# 重要信息 — Dell OptiPlex 790/990

## 系统板

Dell OptiPlex 790/990 计算机现在随附的系统板无下列组件：

图 1: 随附散热器的早期版本的系统板

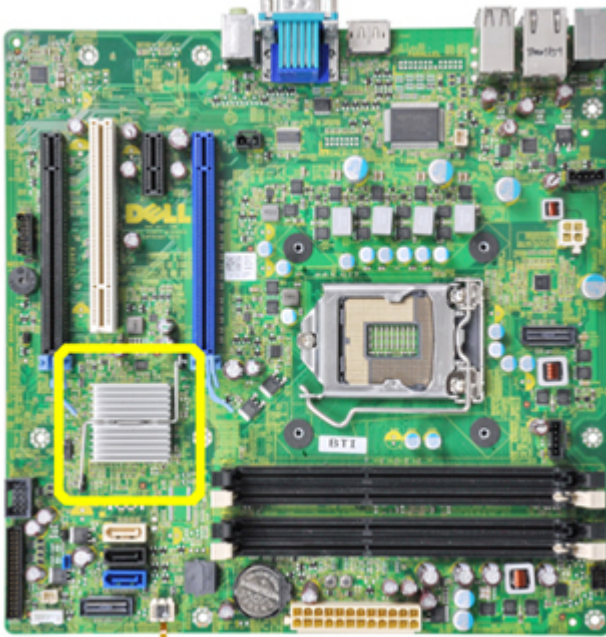
下图所示为随附散热器的早期版本的系统板。

随附 A11 或更高版本 BIOS 的系统板不含散热器。

备注: 如果 BIOS 降级至早于 A11 的版本，将显示错误消息。

图 2: 拆下热传感器和散热器的系统板

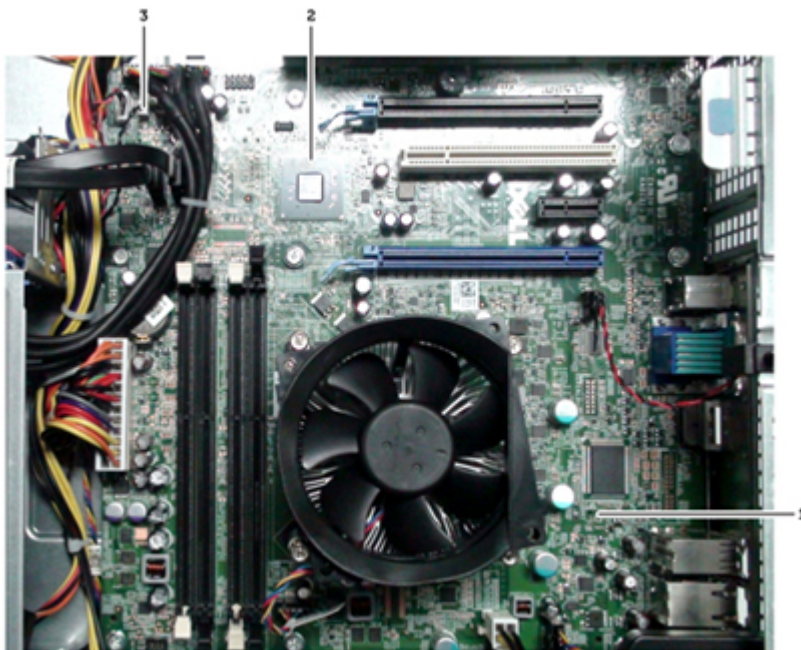
仅拆卸台式机机箱中的电源热传感器。

1. 拆下的热传感器接头 1 和缆线
2. 拆下的芯片组散热器
3. 热传感器接头 2

**备注:** 如果用新系统板更换台式机机箱中的系统板，始终要确保 BIOS 版本为 A11 或更高。

**警告:** 如果没有更新 BIOS，可能会在开机自检 (POST) 过程中收到 Alert! Chipset heat sink not detected (警报! 未检测到芯片组散热器) 错误消息。
